Modifiche Polo Industriale Nord Ovest:

ESTRATTO VARIANTE N. 1p/2022

Modifica:
C.2

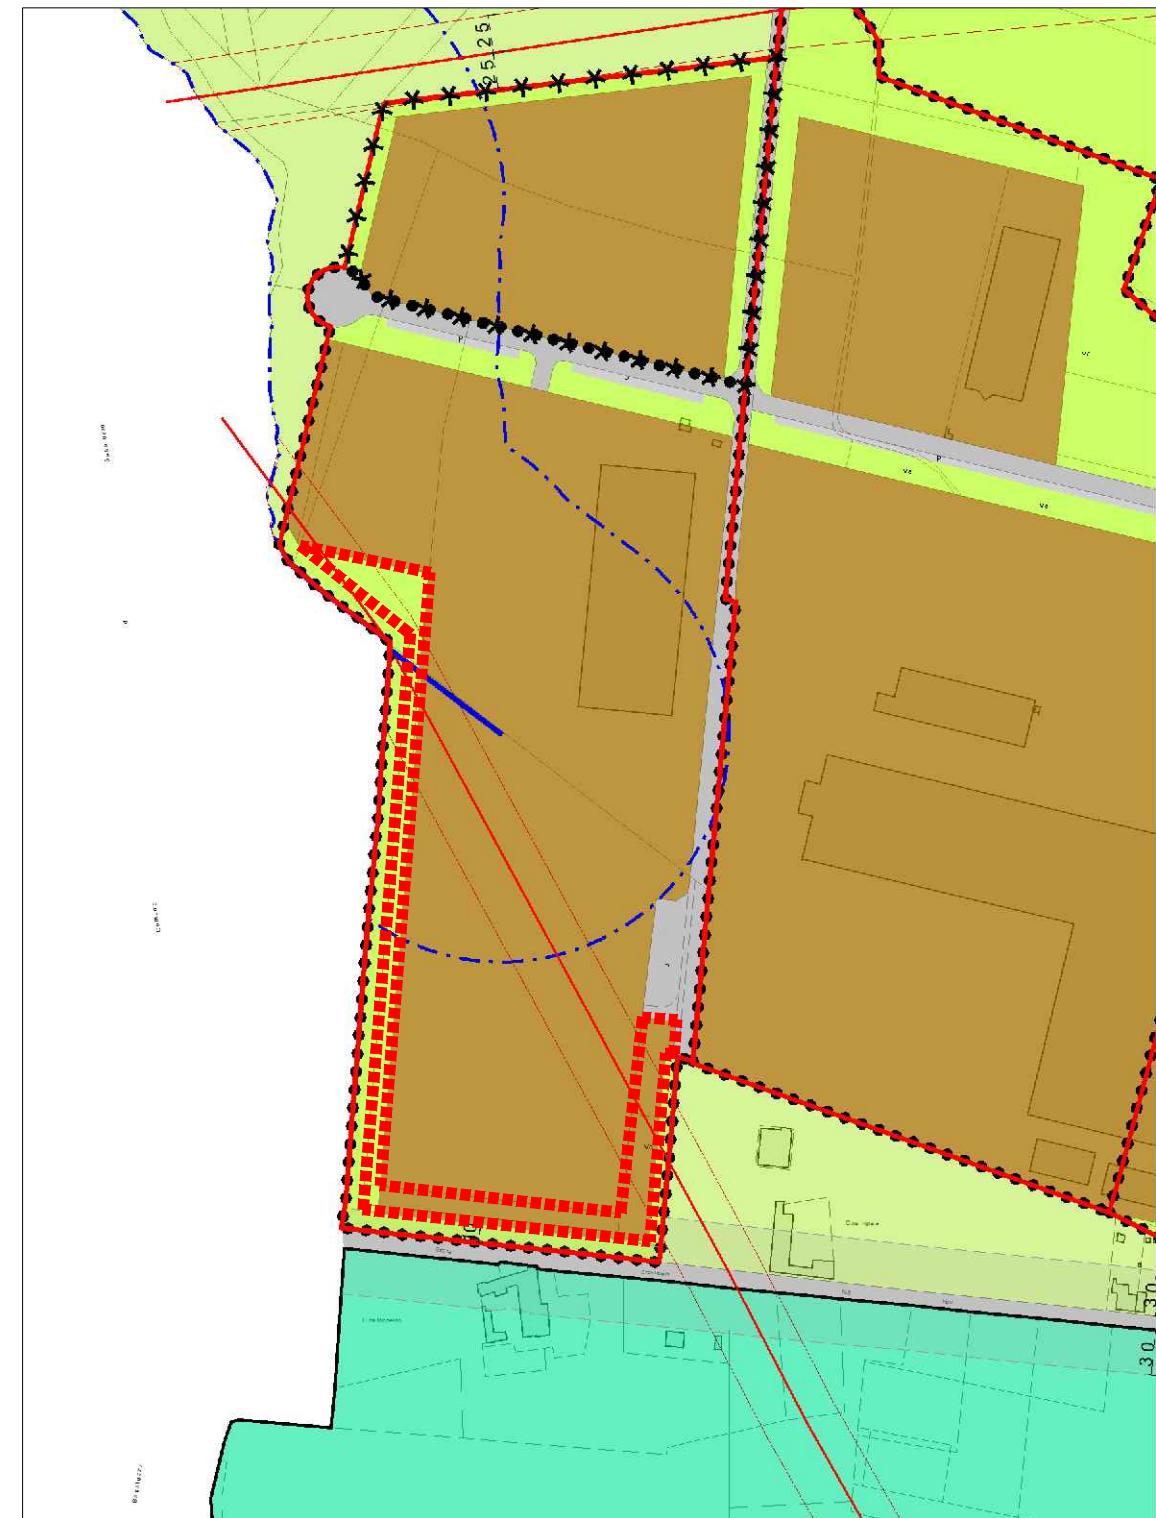
Recepimento delle varianti semplificate ai sensi dell'art. 17 bis co. 15bis Lr 56/77:
Modifica della distribuzione delle aree a servizi (Va), compensando tra loro le superfici, poste lungo il perimetro S/O del Polo industriale I1

Modifica:
C.3

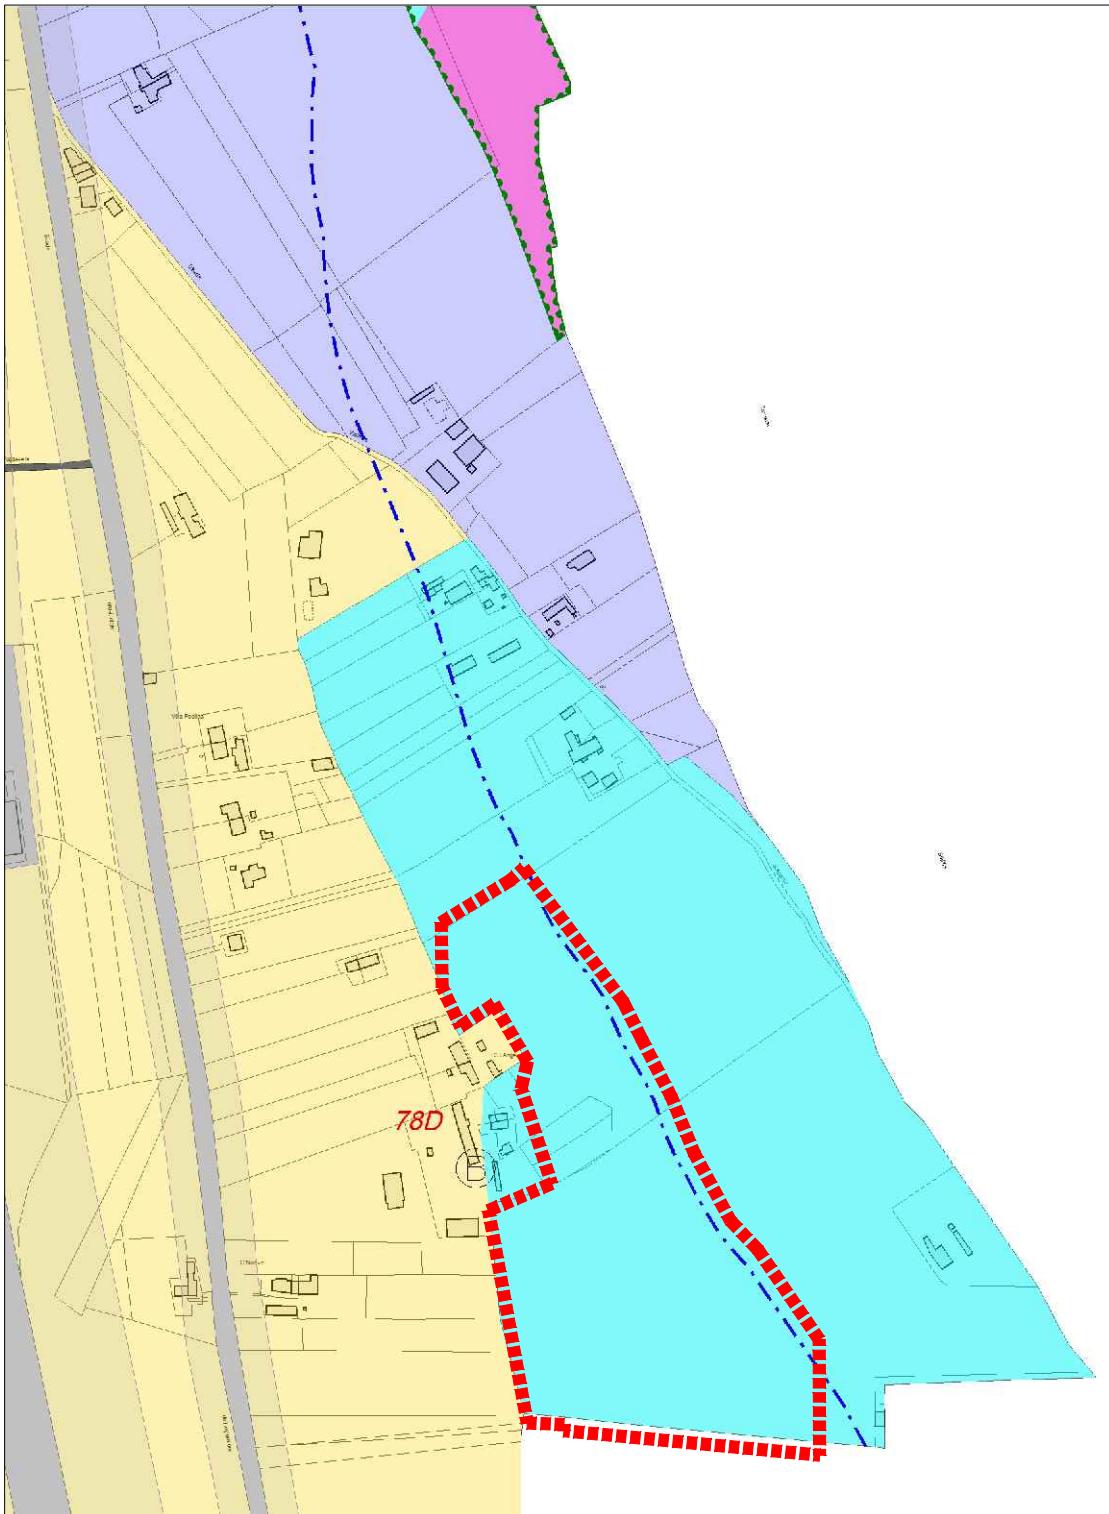
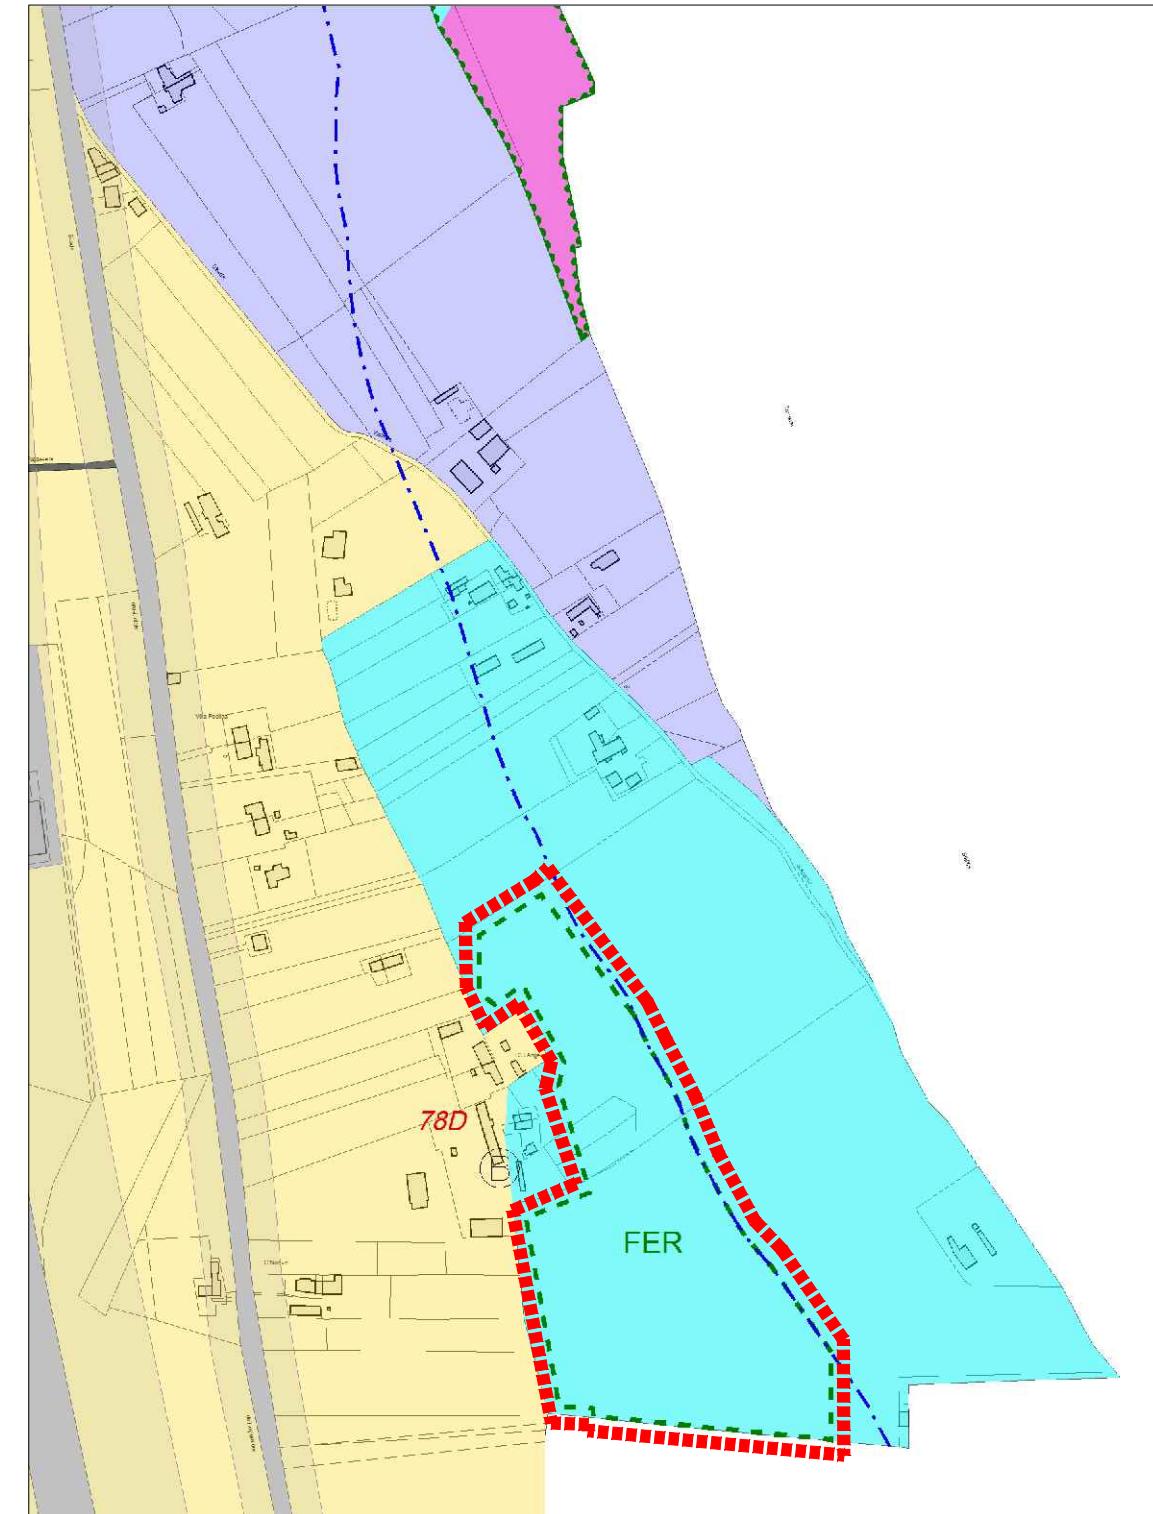
Recepimento delle varianti semplificate ai sensi dell'art. 17 bis co. 15bis Lr 56/77:
Individuazione di sito idoneo alla realizzazione energia elettrica da fonti rinnovabili (fotovoltaico) (FER) in "aree di ambito fluviale".

D

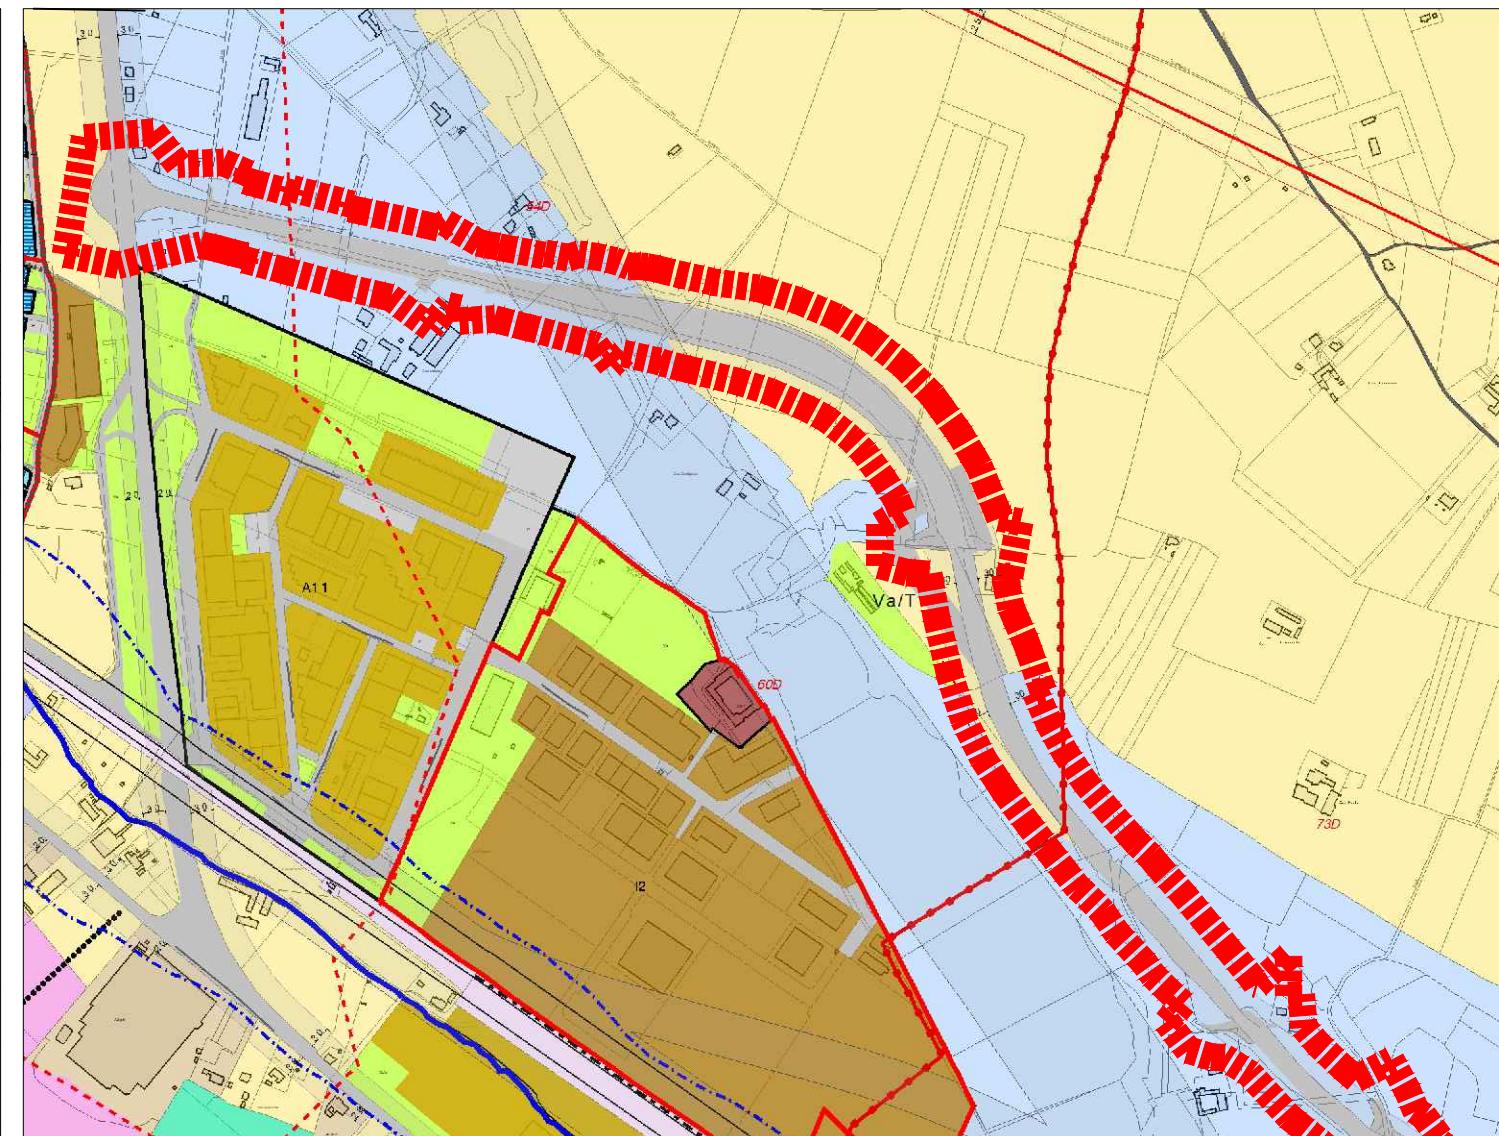
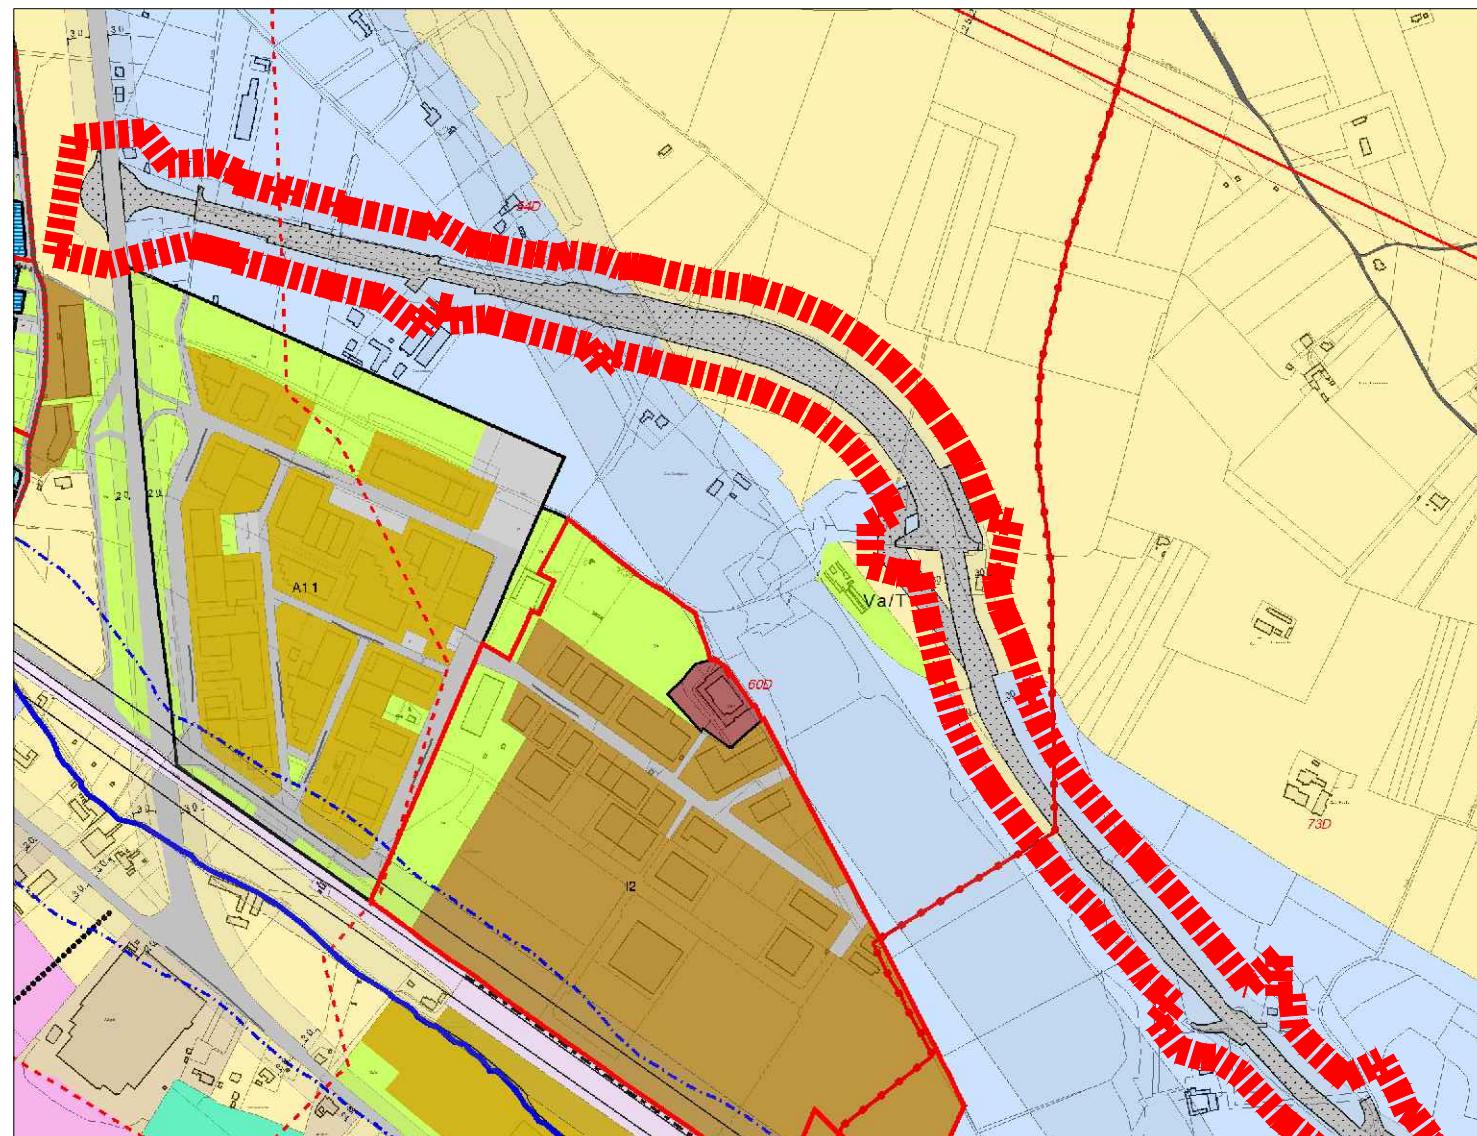
Aggiornamento della rappresentazione della campitura grafica della viabilità in progetto riportata nelle tavole di PRG a seguito dell'avvenuta realizzazione.
